## BERICHT

### Prüfung von Querungshilfen am Kirchwerder Hausdeich bzw. Prüfung einer Kreisverkehrsanlage im Bereich Kirchenheerweg/Kirchwerder Hausdeich/Heinrich-Stubbe-Weg

s. Skizze Seite 2:

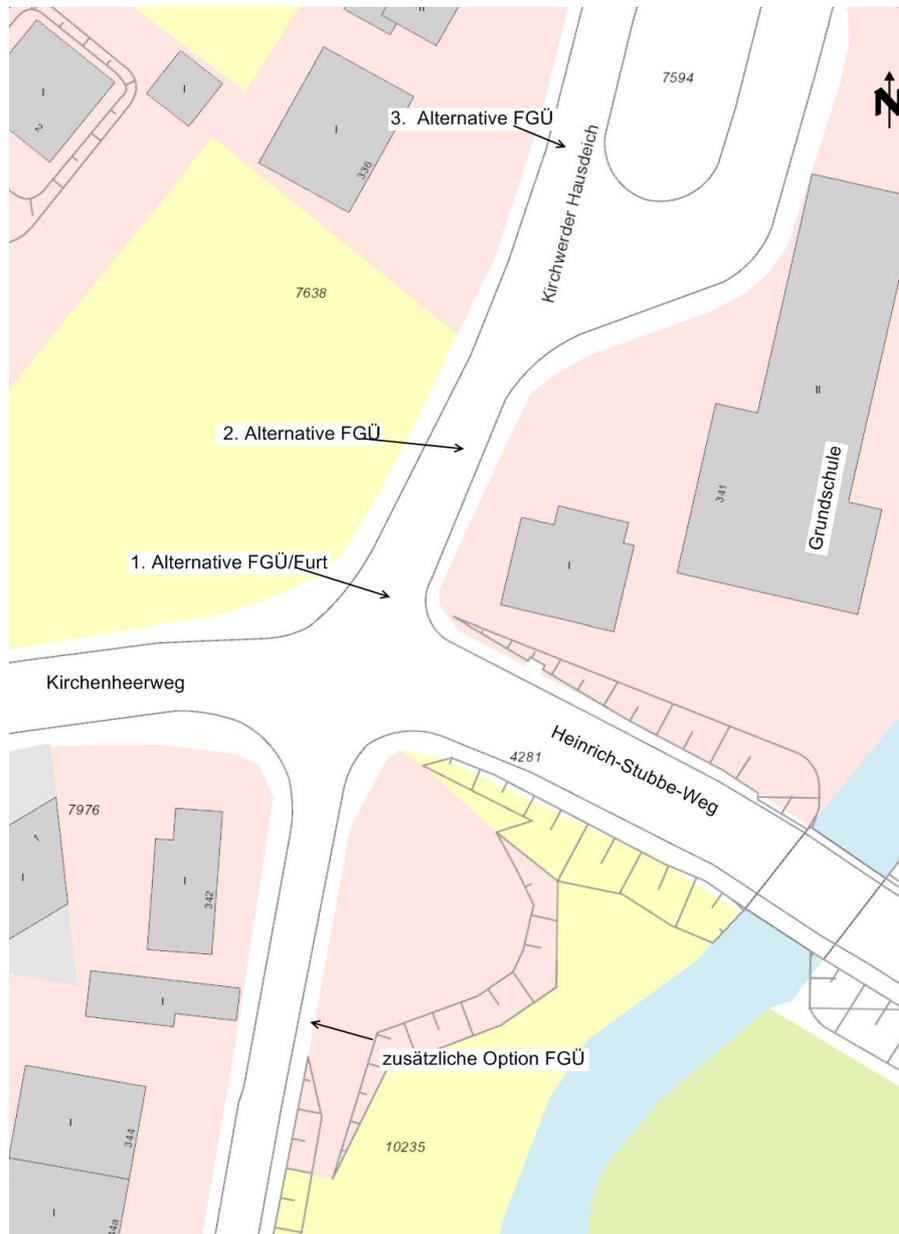
**Variante 1:** Die Anlage einer einfachen Furtmarkierung unmittelbar am Einmündungsbereich:

Vorteil: Die Sichtbeziehung von Fußgängern und Fahrverkehren sind auch unter dem Aspekt der vorhandenen Straßenbeleuchtung gegeben.

Nachteil: Die Aufstellfläche für Fußgänger an der Nordseite ist eng bemessen. Große Fahrzeuge und insbesondere die Busse aus Rtg. Heinrich-Stubbe-Weg kommend überstreifen den Kantstein beim Einbiegen. Es besteht eine erhebliche Unfallgefahr durch Einbiegeunfälle. Es besteht keine eindeutige Vorrangregelung für Fußgänger. Die Anlage eines Fußgängerüberwegs (FGÜ) ist rechtlich im Einmündungsbereich nicht möglich.

**Variante 2:** Die Anlage eines FGÜ ca. 15 m hinter der Einmündung:

Vorteil: Der FGÜ bietet rechtlich eine eindeutige Vorrangregelung für den Fußgänger. Schulkinder haben eine Orientierung, wo sie die Fahrbahn queren sollen. Die Querung bedient den direkten Schulweg und wird voraussichtlich dann auch angenommen. Fahrverkehre werden hier besonders sensibilisiert.

Nachteil: Für den FGÜ muss eine Beleuchtung zusätzlich gesetzt werden. Der FGÜ entspricht nicht den Regelwerken.

**Variante 3:** Die Anlage eines FGÜ in Höhe der Grüninsel/Busumfahrung:

**Vorteil:** Auf der Grüninsel kann eine ausreichend dimensionierte Aufstellfläche für Schüler geschaffen werden. Der FGÜ kann von Schülern aus dem Einzugsgebiet nördlich und südlich der Schulen genutzt werden. Der FGÜ kann weitestgehend regelhaft gestaltet werden.

**Nachteil:** Der FGÜ liegt jedoch nicht in unmittelbarer Gehrichtung der Schüler und die Akzeptanz der „Umweg“-Nutzung liegt erfahrungsgemäß nicht vor. Die Schüler müssen über die ungesicherte und breite Fahrbahn der Buskehranlage, die auch von sonstigem Verkehr genutzt wird, den FGÜ erreichen. Ggf. muss auch in der Buskehranlage ein FGÜ erweitert aufgebracht werden.
